# VERKSTADS- MEDDELANDE

BETR.	PRODUKT
SPECIALVERKTYG	P
999 5000	GRUPP 08
	NR 44
DATUM	
Maj 1972

### Monteringsring för kolv i bakre koppling, BW 35.

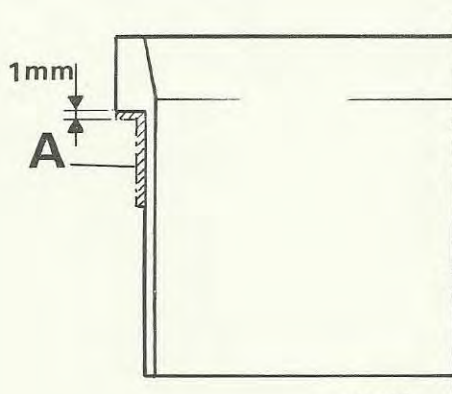
Vi har tagit fram en ny monteringsring, 999 5000, för montering av kolven i bakre kopplingen. Orsaken är att huset ändrats så att ansatsen (det streckade partiet på bilden) ej går in i huset.

Den nya ringen ersätter den tidigare, 999 2534. Den tidigare ringen kan emellertid användas även till det nya huset om det streckade partiet, A, enligt bilden svarvas bort.
